«ZXM-Phoenix 1024»

ревизия 04

Доработки плат компьютера для корректной работы турбо режима.

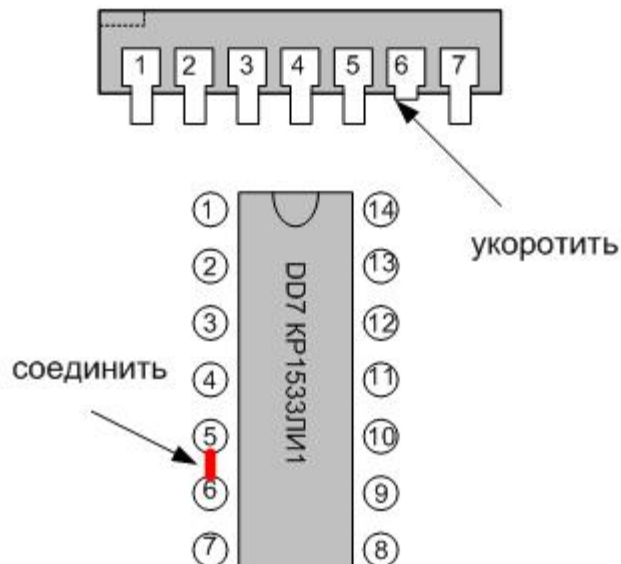
1. Необходимо убрать буфер DD7.2 для устранения задержки прохождения тактирующей частоты турбо режима. На рисунке ниже показан фрагмент схемы компьютера и где необходимо произвести доработку.

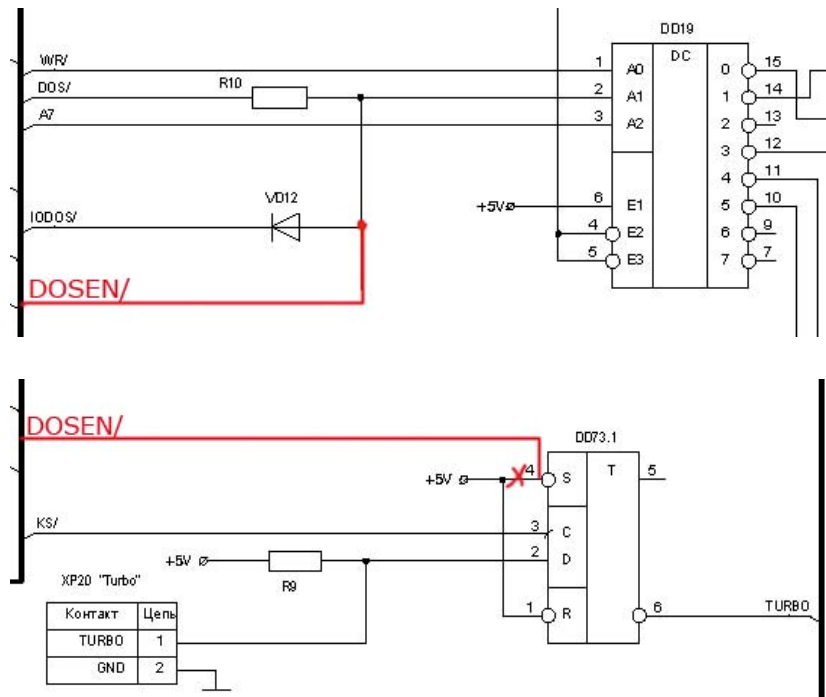
Для того чтобы ничего не резать на печатной плате, можно сделать эту доработку следующим образом. Перед запайкой микросхемы DD7 необходимо укоротить вывод 6, таким образом чтобы он не соприкасался с контактной площадкой, т.е. не было между ними электрического контакта. Далее тонким проводником или каплей припоя соединяем контактные площадки 5 и 6 вывода, как показано на рисунке ниже.

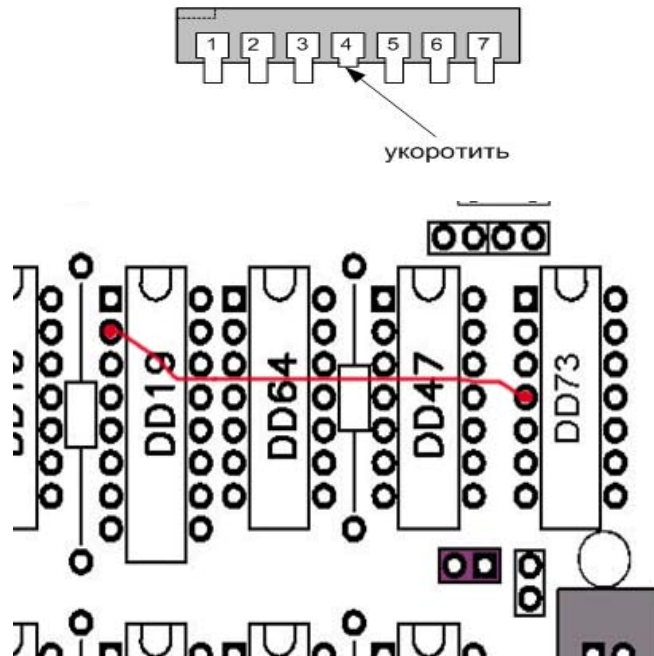
2. Для корректной работы дискового интерфейса в Турбе режиме необходимо ввести следующее изменение, а именно отсоединить вывод 4 микросхемы DD73.1 от шины питания +5В. Затем проводником соединить вывод 4 микросхемы DD73.1 с выводом 2 микросхемы DD19 как показано на фрагментах схемы компьютера.

И опять, чтобы не пришлось резать на плате проводники, так сказать из эстетических соображений можно пойти по пути предыдущей доработки. Перед запайкой элемента DD73 укорачиваем 4 вывод таким образом, чтобы не происходило электрического контакта между выводом и контактной площадкой печатной платы. Затем тонким проводником лучше чтобы он был в цвет печатной платы, а именно с черной изоляцией соединяем вывод 2 микросхемы DD19 и 4 вывод микросхемы DD73. Если хотите чтобы было как можно незаметнее, то пропустите это проводник под корпусами микросхем.
